建设项目征询公众意见牌

根据不动产权证权利人名称变更，该项目建设单位由佛山市顺德区容桂土地发展有限公司变更为佛山市顺德区容桂碧湖置业发展有限公司。

变更前的5栋 消防站四层、五层、六层平面图

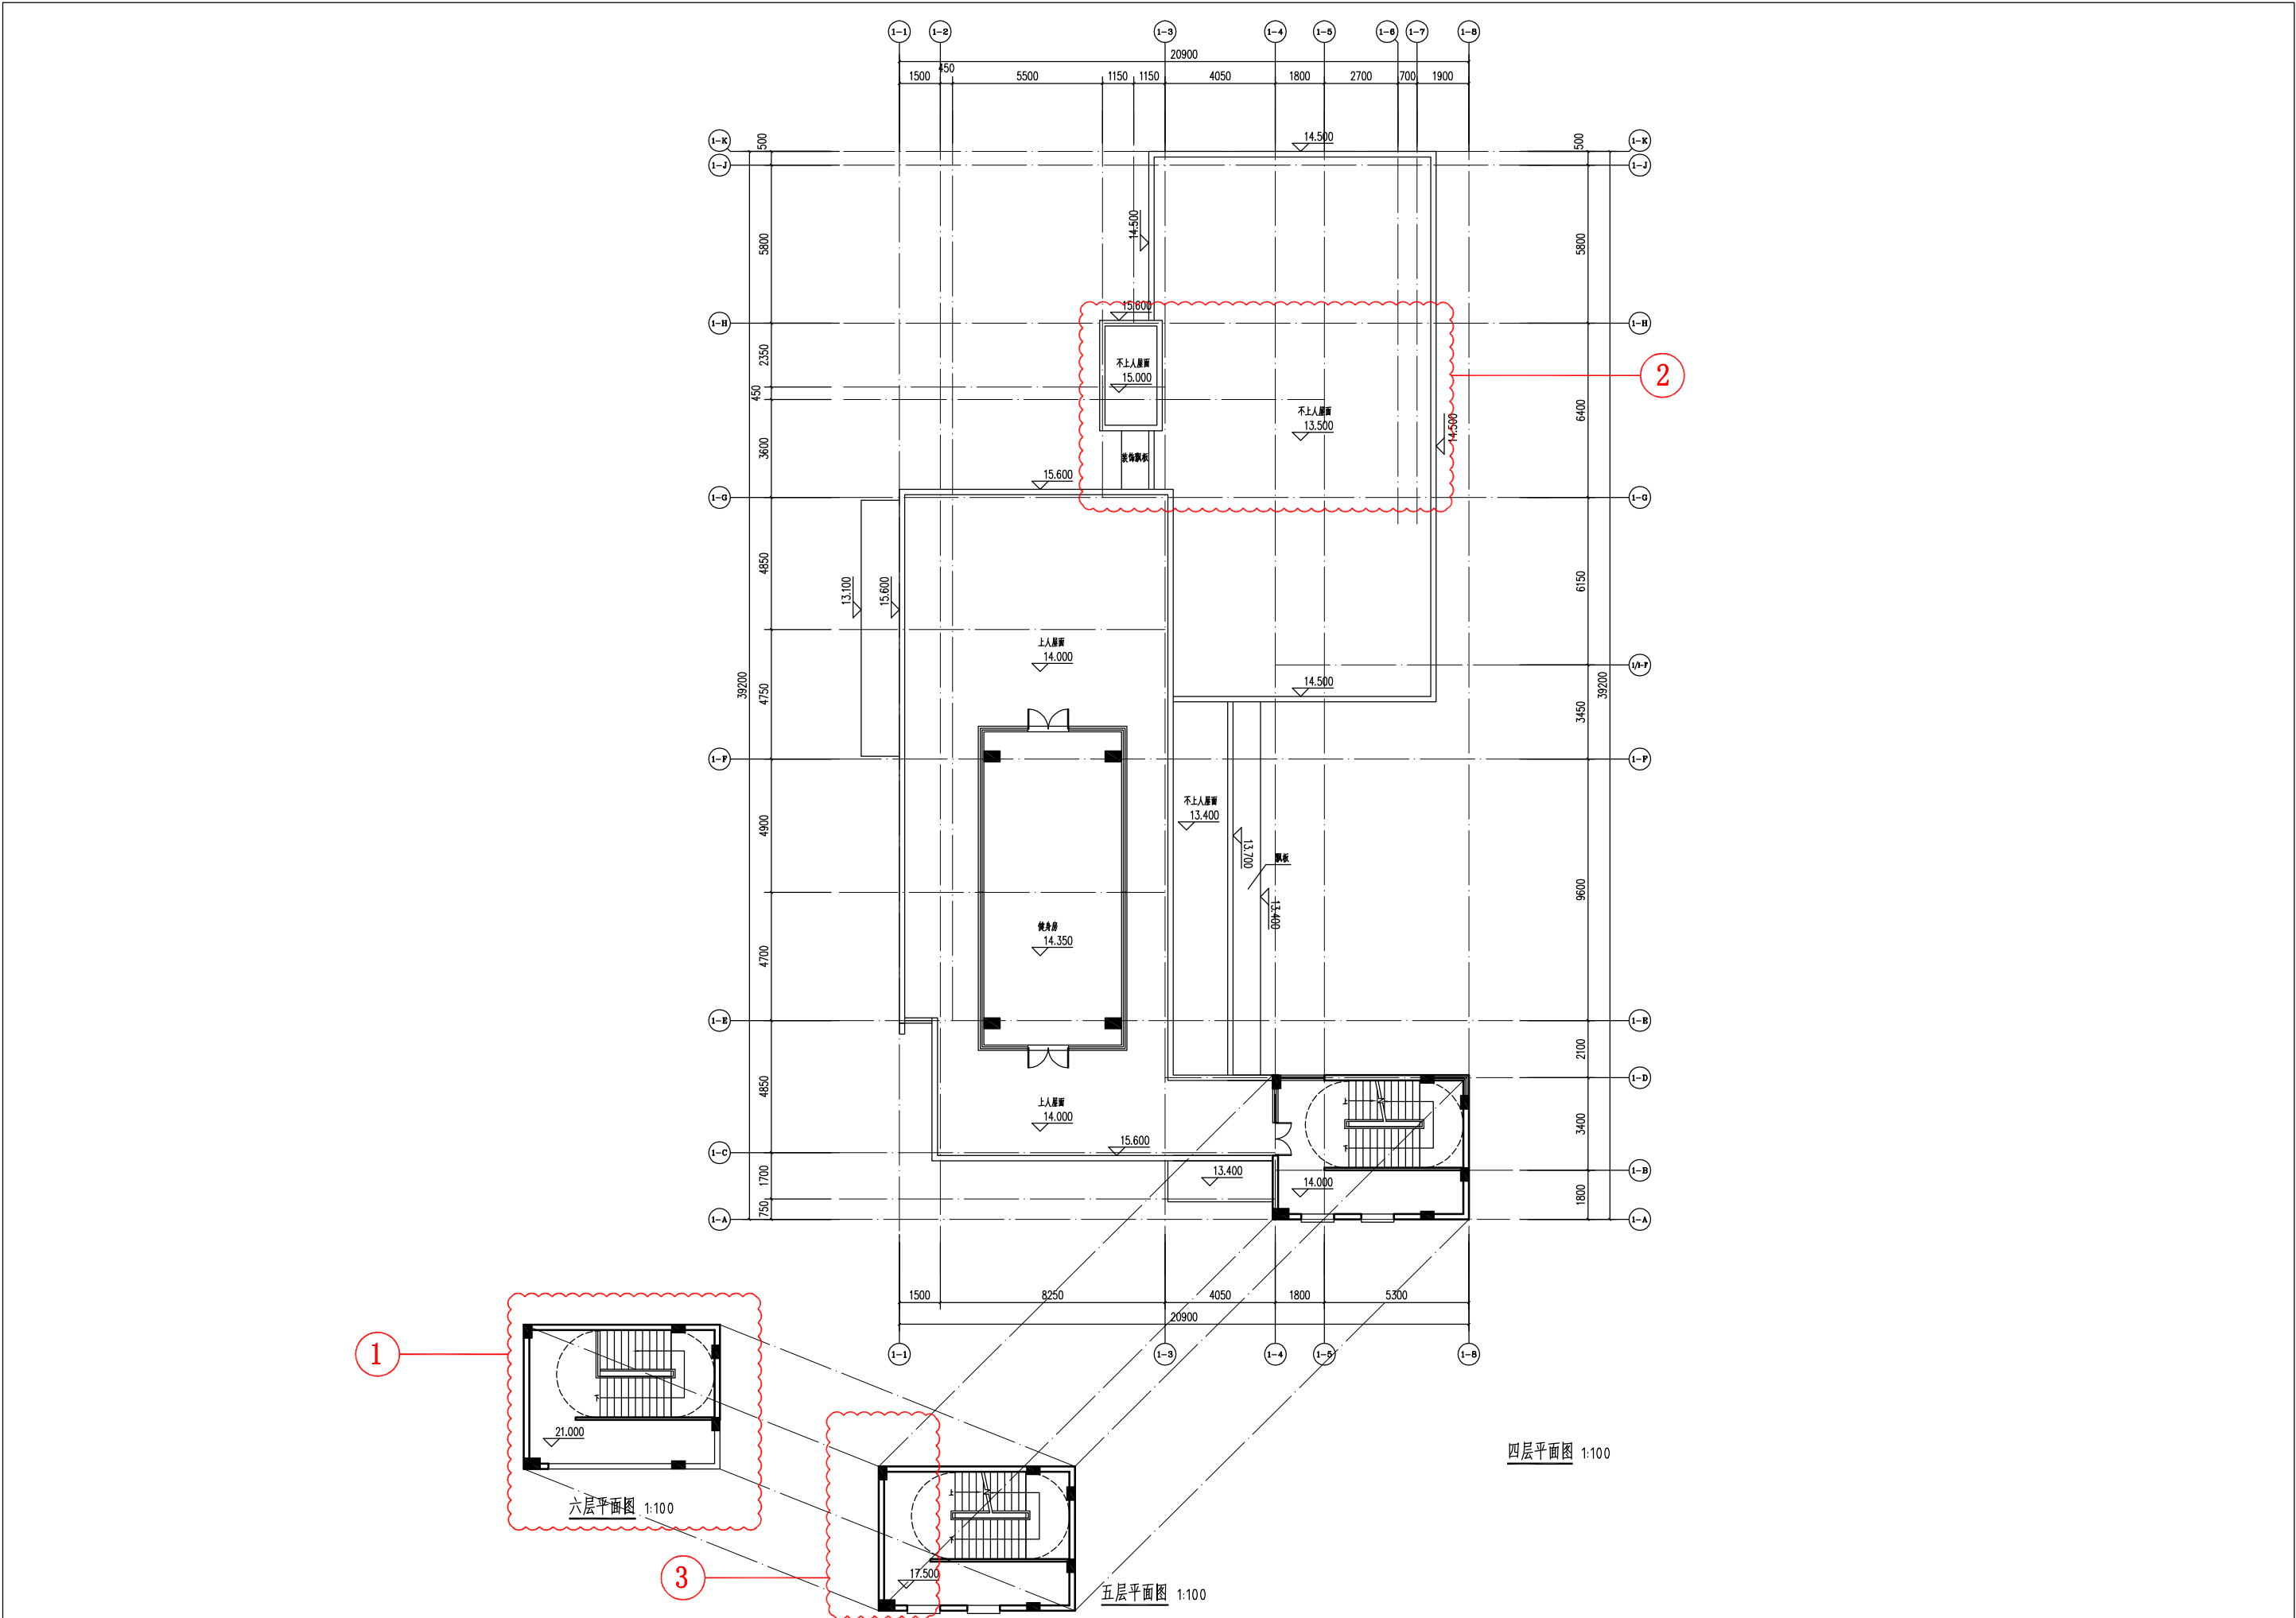
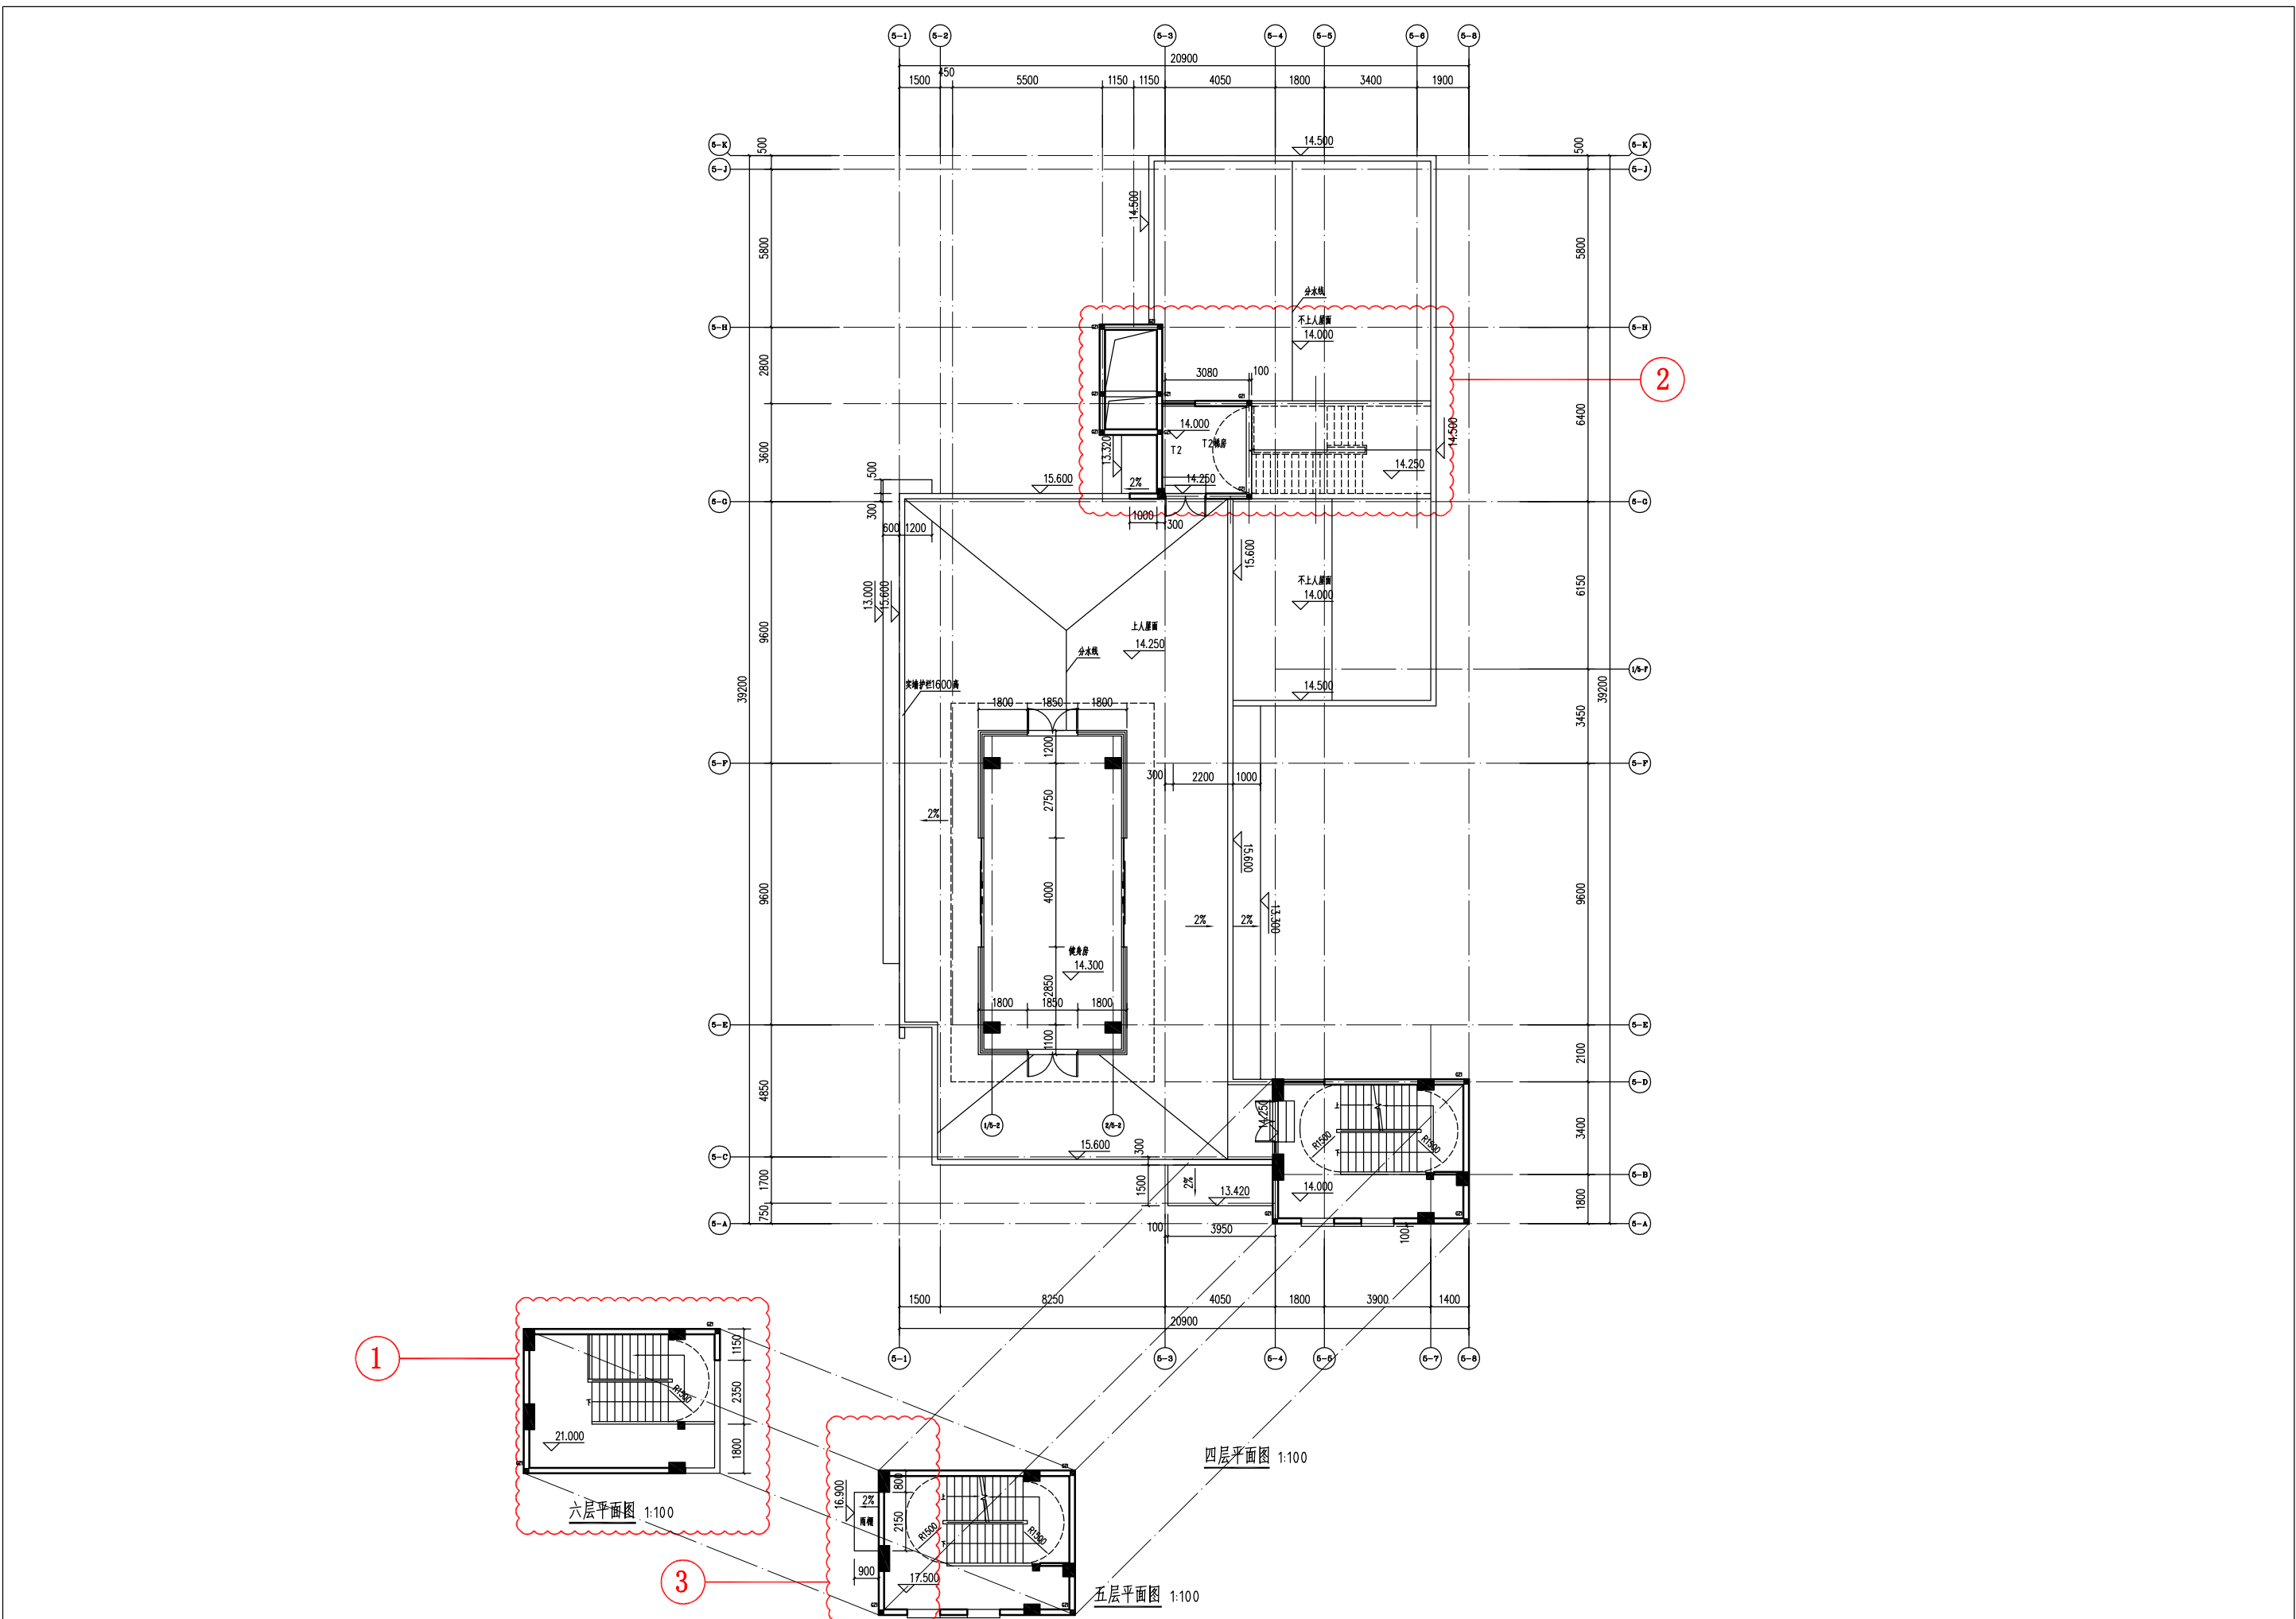
变更内容：
1. 平面窗位置调整。
2. 增加四层屋面梯间。
3. 增加五层雨棚。
